Mission régionale d'autorité environnementale
ÎLE-DE-FRANCE

**Avis de la Mission régionale d'autorité environnementale
d'Île-de-France sur le projet d'aménagement du quartier du
Baillet sur la commune de Drancy (93)**

N°MRAe 2021 -1717
en date du 30/09/2021

Figure 5: Vu 3D du projet (source : étude d'impact)

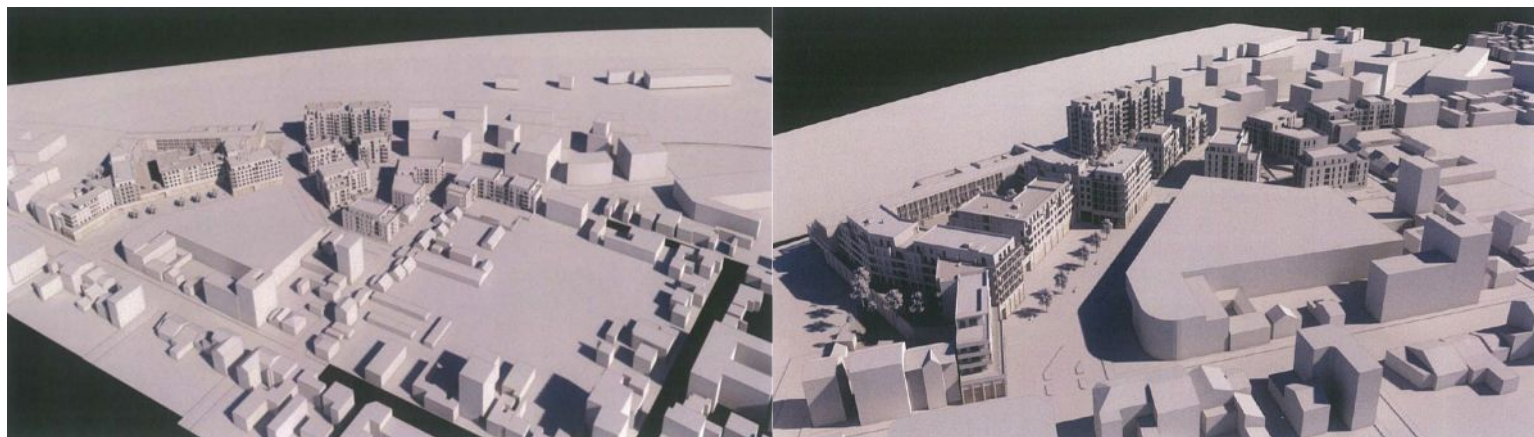
Les enjeux paysagers du projet sont pris en compte dans l'étude d'impact, qui présente des vues aux environs immédiats du projet ainsi que certaines perspectives sur le site du projet à l'état de friche (p 97 et suivantes, volet 1). L'étude d'impact (p 51, volet 2) présente une maquette 3D du projet rendant compte des volumes futurs (fig. 5). D'après le maître d'ouvrage, la décroissance des hauteurs des futures immeubles de la voie ferrée au nord vers les îlots au sud « vise à assurer une transition douce avec le tissu environnant », et les ouvertures au sein des îlots « visent par ailleurs à créer des percées visuelles entre l'espace public et les cœurs d'îlots ».

La présentation gagnerait néanmoins, pour mieux illustrer et démontrer cette démarche, à comporter des vues à hauteur d'homme sur le projet afin d'évaluer les vues futures sur les cœurs d'îlot du point de vue des piétons.

(11) La MRAe recommande de compléter l'étude d'impact par des vues à hauteur d'homme du projet permettant d'appréhender l'ouverture de ce dernier sur le quartier.
